リコール届出一覧表

| リコール届出番号 | 外-3142 | リコール開始日：準備出来次第 | | |
| 不具合部位（部品名） | 燃料装置（燃料ポンプ・燃料フィルター） | | | |

改善箇所説明図

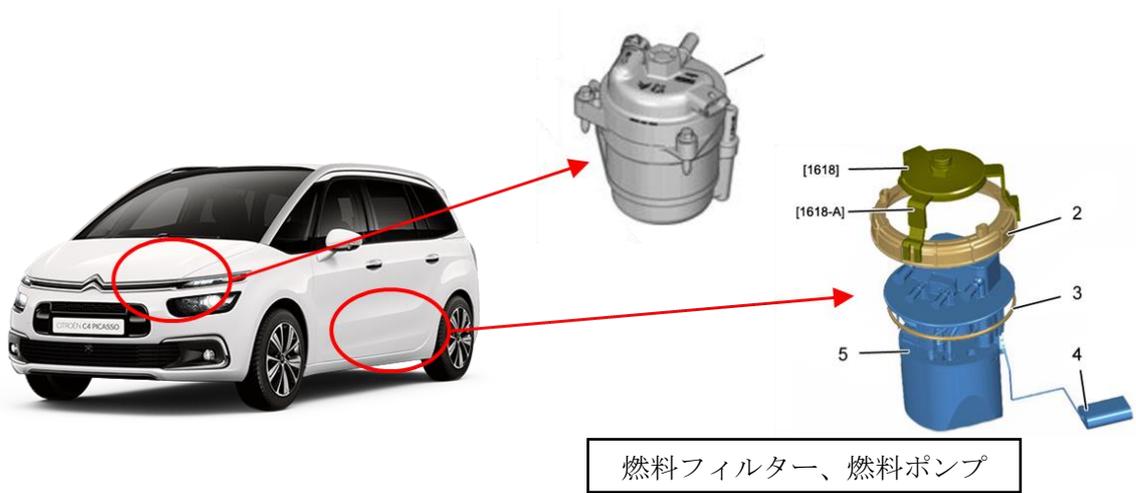
不具合の内容

燃料ポンプ・燃料フィルターにおいて、保管管理が不適切なため、車両工場で注入したバイオディーゼル燃料が車両の長期保管により劣化しているものがある。そのため、燃料ポンプ等が詰まり、最悪の場合、エンストや始動不良が発生するおそれがある。

改善措置の内容

全車両、燃料ポンプと燃料フィルターを新品に交換し、燃料タンクを清掃する。
